nedvědovo náměstí

výsledky ankety - zpětná vazba ke konceptu návrhu revitalizace

Anketa představuje první zpětnou vazbu veřejnosti k rozpracovanému návrhu revitalizace náměstí. Výsledky ankety byly předány zadavateli i zpracovateli návrhu a poslouží jako podklad pro finální úpravy návrhu.

řešení prostoru před školou s pomníkem

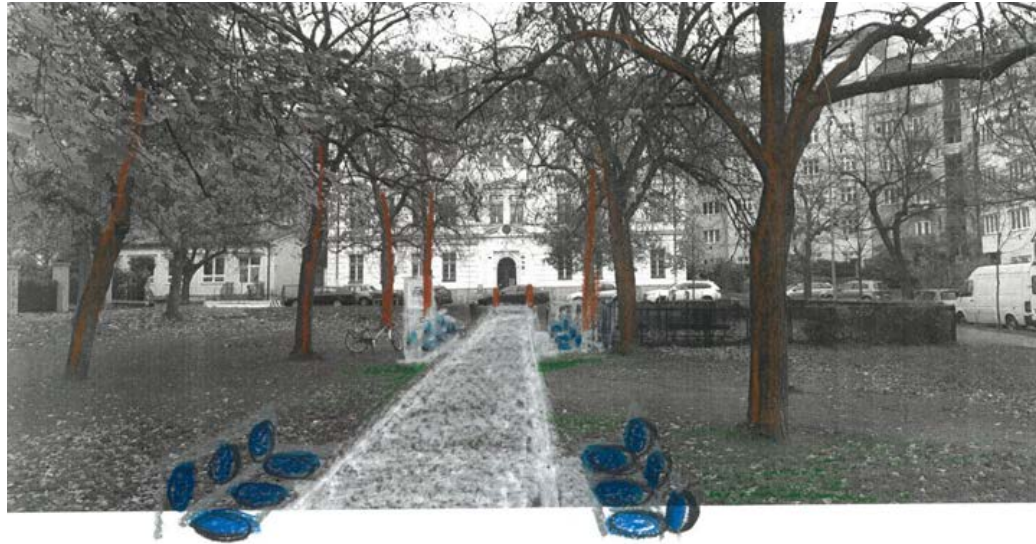
Průměrná míra přijatelnosti této změny činí 84 %. Podíl nesouhlasných odpovědí je 9 %.

Výhradami vůči tomuto řešení jsou zejména nedostatečné zastínění schodů, úbytek stávajících nebezpečných ploch a zeleně, obava z nadměrného znečišťování a poškozování dřevěných schodů psy a výhrada, že půjde o cestu nesjízdnou pro rodiče s kočárky.

Výhrady vůči obtížné sjízdnosti pro rodiče s kočárky se ale týkaly i dalších míst na náměstí a v jeho nejbližším okolí.
